S 10 Mühlviertler Schnellstraße Freistadt Nord – Rainbach Nord

PROJEKTÄNDERUNG GEM. §24g UVP-G

PV-Anlage Einhausung Rainbach

Bewertung iSd UVP-G

Abbildung 2: Systemschnitt (Auszug Einlage 4 Schemaplan Photovoltaikanlage EH Rainbach)

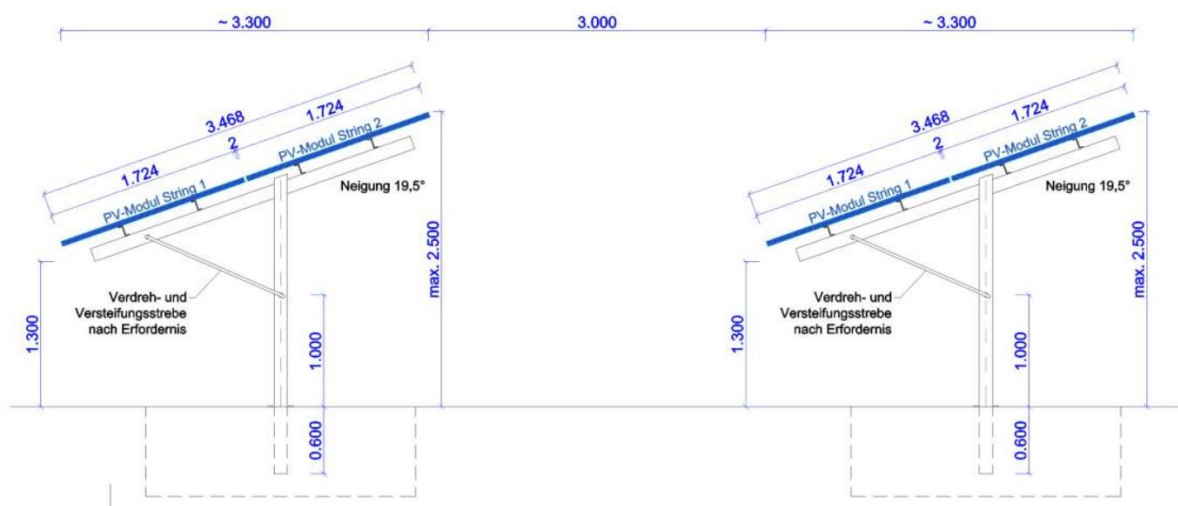
Im Zuge der Projektänderung soll ergänzend zum Einreichprojekt eine netzgekoppelte Freiflächen-Photovoltaikanlage mit einer installierten PV-Generatorleistung von 206,64 kWp auf

der Einhausung Rainbach errichtet werden. Die Anlage befindet sich dabei zur Gänze auf Flächen der ASFINAG. Die Planung der Photovoltaikanlage erfolgte gemäß den Vorgaben des Technischen Planungshandbuchs der ASFINAG für Erneuerbare Energien (Stand Entwurf 2023, ergänzt 2025), wobei naturschutzrechtliche Anforderungen berücksichtigt wurden. Dementsprechend wird die Photovoltaikanlage unter Berücksichtigung der o.a. Funktionen der Einhausung als Vernetzungselement und Querungspassage in zwei Teilbereichen ausgeführt. Die Photovoltaikanlage wird aufgeständert mit Modultischen mit einer Neigung von 19,5° errichtet. Die Gesamthöhe beträgt maximal 2,5 m (siehe nachfolgende Abbildung).

Insgesamt werden 504 Module auf einer Generatorfläche von 987,1 m² eingesetzt. Die Wechselrichter (7 Stück) sind dreiphasig verschaltet. Die Engpassleistung (maßgeblich für die Netzeinspeisung) ergibt sich aus der Summen-Nennleistung der Wechselrichter, welche bei 189 kW (7*27kW) liegt. Dies entspricht der maximalen Wirkleistung, welche theoretisch ins Netz eingespeist werden kann.

Abbildung 3: Einhausung Rainbach – genehmigtes Vorhaben mit Leitpflanzungen und eingetragendem Flugkorridor (Quelle: EZ 5 Visualisierungen Photovoltaikanlage Einhausung Rainbach, bearbeitet).

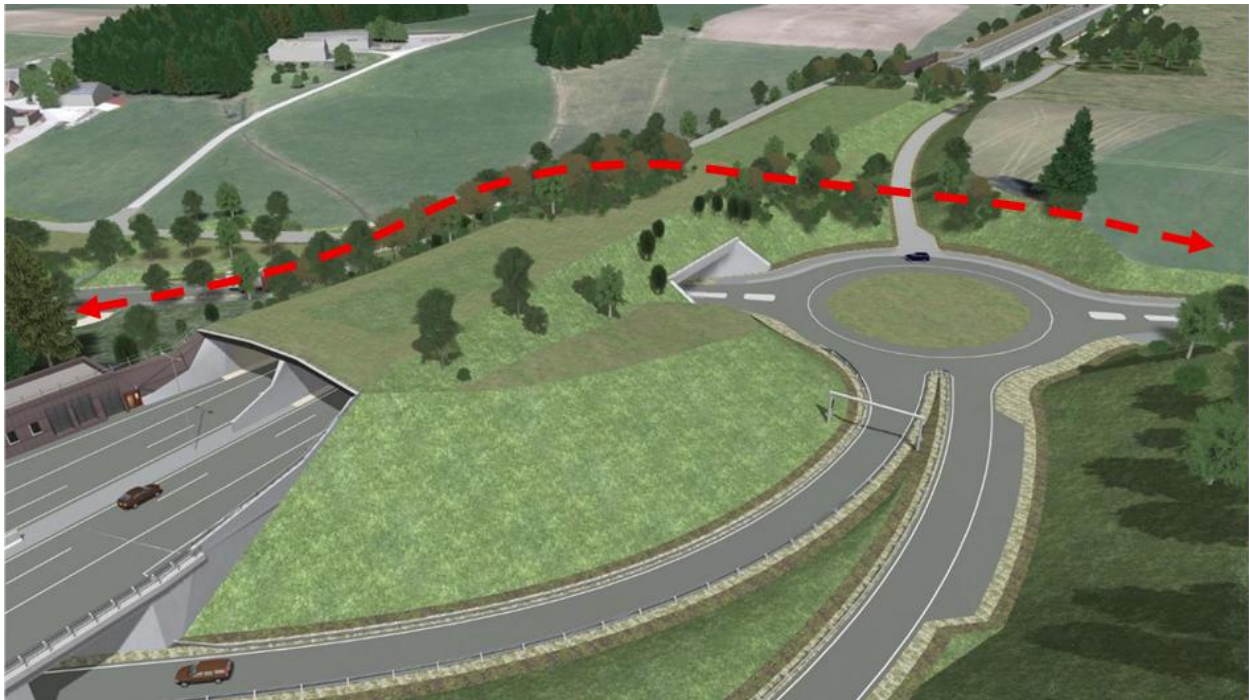
Die Maßnahme 7a.19 aus dem Fachgutachten Naturschutz im UVP-Verfahren sieht vor, dass die geplante Wildquerungshilfe VM_21 so zu gestalten ist, dass sie als Querungshilfe für Fledermäuse geeignet ist. Auf der Einhausung sind entsprechende Leitstrukturen durch Gehölze vorzusehen, welche über das Querungsbauwerk hinaus fortzusetzen sind. Die Umsetzung der Maßnahme erfolgt mit der Ausgleichsfläche M_108. Diese sieht die Anlage mehrerer ost-westgerichteter Heckenzüge auf der Einhausung zur Sicherung der Konnektivität von Flugrouten für Fledermäuse zwischen Rainbach und den Waldbeständen westlich der Trasse vor.

Abbildung 5: Projektänderung und Anpassung der Ausgleichsfläche M_108 (rot)

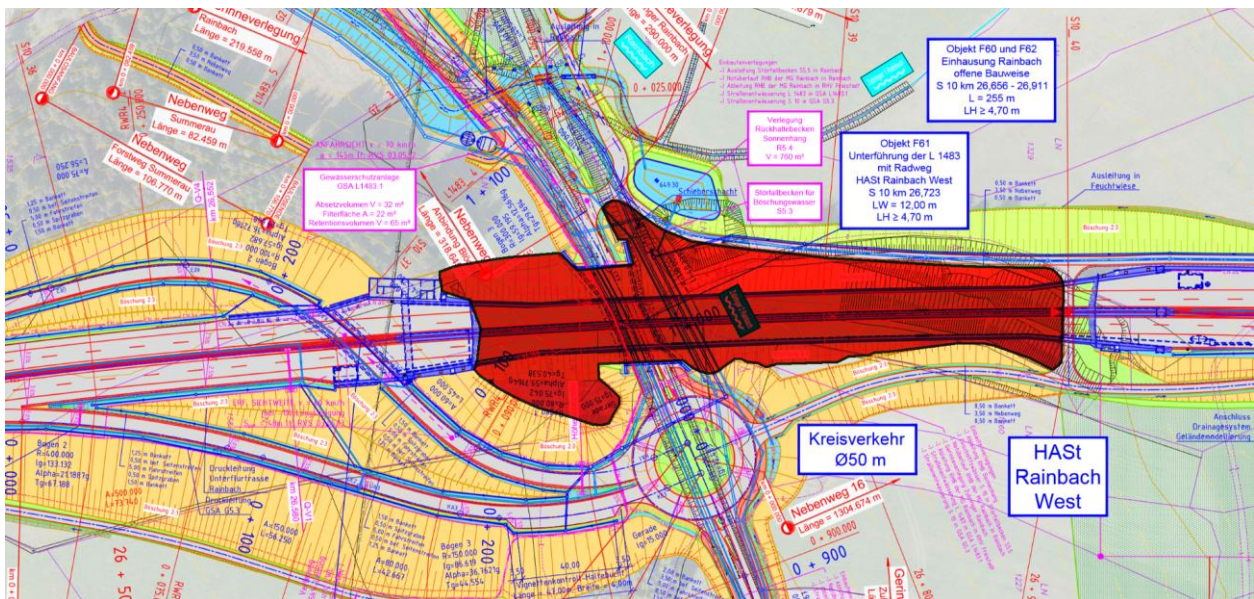
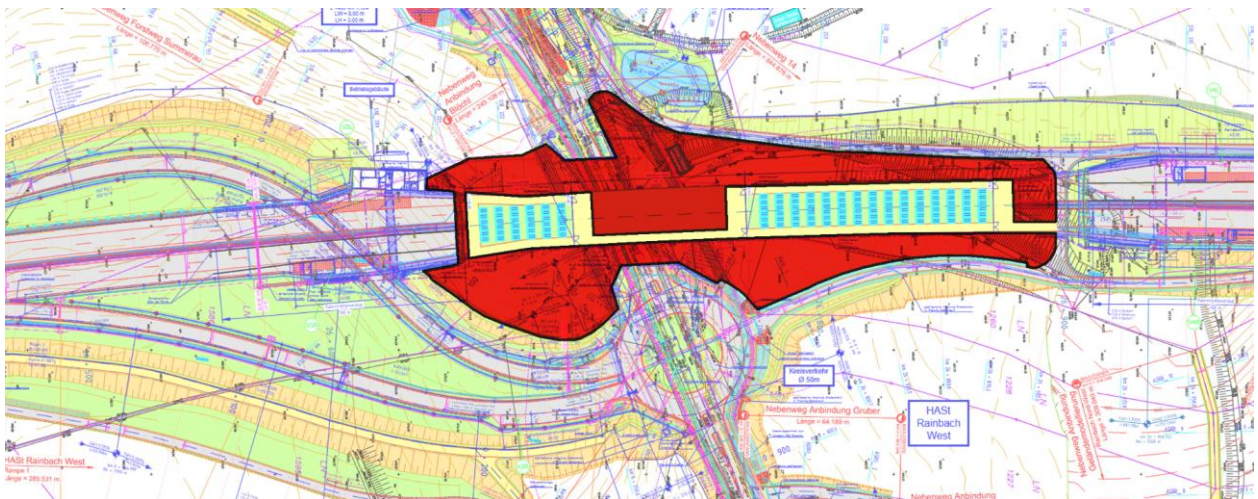
In der Betriebsphase ist die bisherige Abgrenzung der Ausgleichsfläche M_108 in der Form anzupassen, indem die eingezäunten Areale der PV-Anlage sowie die Zufahrtswege ausgespart werden und die im Zuge des Bauprojektes angepassten Böschungen in die Ausgleichsfläche integriert werden. Die im genehmigten Projekt vorgesehene Bepflanzung muss nicht angepasst werden, da auf den für die PV-Anlage vorgesehenen Flächen keine Gehölzpflanzungen geplant waren. Die im Änderungsprojekt vorgesehenen Zäunungen beschränken sich auf die Modulflächen selbst. Der mittige Korridor wird von Zäunungen freigehalten. Für Fledermäuse wurden Verhaltensänderungen bei großflächige PV-Anlagen beschrieben. Die Wirkungen lassen sich jedoch nicht auf die ggst. Anlage übertragen, da diese vergleichsweise kleinflächig projektiert ist und durchgehende Gehölzpflanzungen im Zentrum sowie randlich vorgesehen sind. Die Vernetzungsfunktion für Fledermäuse und die mit der Maßnahmen M_108 umzusetzende Leitpflanzung bleibt auch mit Errichtung der PV-Anlage erhalten.

Zur Verbesserung der Annahmewahrscheinlichkeit der Leitpflanzungen sind im Bereich der Ausgleichsflächen auf den westlichen und östlichen Böschungen der Einhausung zusätzliche Baum- und Strauchpflanzungen vorgesehen.
